Renforcement du système
d'endiguement de SANOFI –
Compiègne

Dossier d'enquête publique
Mémoire en réponse à l'avis de la
MRAe

49651 | 20-09-2023 – V1a | KMO/CTB

Figure 2-1 : Vue en plan de la conduite DN 1000 existante et de l'ouvrage de vidange des eaux du bassin de compensation

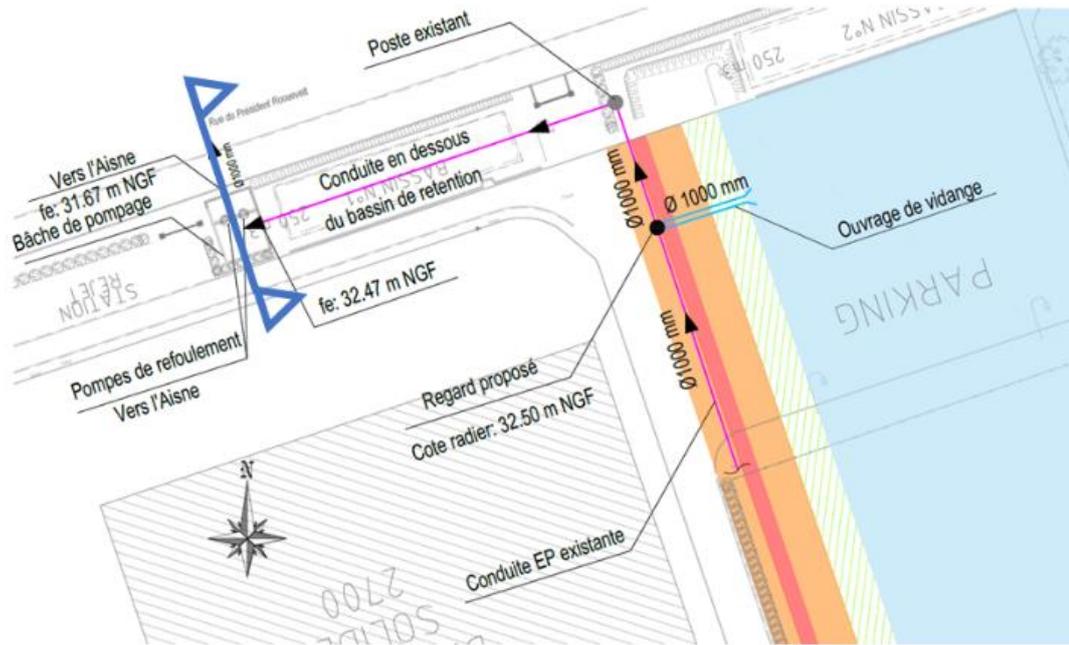
« Le circuit de cheminement en délestage pour les opérations de vidange n'est pas clairement précisé dans le dossier. Ces eaux transitent, d'après les plans fournis dans le dossier, par une canalisation d'eau pluviale qui requiert une autorisation ou un accord de principe du gestionnaire du réseau. Il convient de préciser le type de canalisation et les informations sur le point de rejet au droit de la rivière Aisne.

L'autorité environnementale recommande de préciser le circuit du rejet des eaux de vidange du bassin de compensation et de fournir, le cas échéant, l'autorisation du gestionnaire du réseau »

La deuxième partie de vidange (en dessous du TN dans le lit majeur) se fera par pompage via l'**ouvrage de vidange** et le poste de refoulement de **SANOFI**.

Le volume d'eau restant dans le bassin de compensation entre la cote de 32.65 m NGF et 34.5 m NGF est de 82 300 m³. Ce volume situé sous la cote TN, sera vidé via le poste de refoulement existant situé du côté nord du site (Cf. figure ci-dessous).

Le raccordement au poste de refoulement se fera par la conduite d'eau pluviale existante de diamètre DN 1000mm à laquelle sera connecté l'ouvrage de vidange du bassin de compensation. Cette conduite existante fait partie du réseau des eaux pluviales situé dans l'emprise du site. Le propriétaire et le gestionnaire du réseau est SANOFI.

La conduite de rejet dans l'Aisne est constituée d'un aqueduc en béton de 1.20 m de diamètre et de 35 m de longueur (distance entre la station de pompage et l'Aisne), débouchant en berge sur une tête aval en béton de 5 m de longueur dont l'inclinaison est celle de la berge. La tête aval est ancrée dans le lit de l'Aisne par un rideau de palplanches métalliques. Ces éléments sont mentionnés dans une convention d'occupation temporaire du domaine public fluvial en matière de rejet d'eau d'ouvrages hydrauliques établie entre VNF et SANOFI. La convention est valable jusqu'en décembre 2031.

A ce titre, aucune nouvelle autorisation ou accord de principe n'est à solliciter pour l'exploitation de cette conduite.
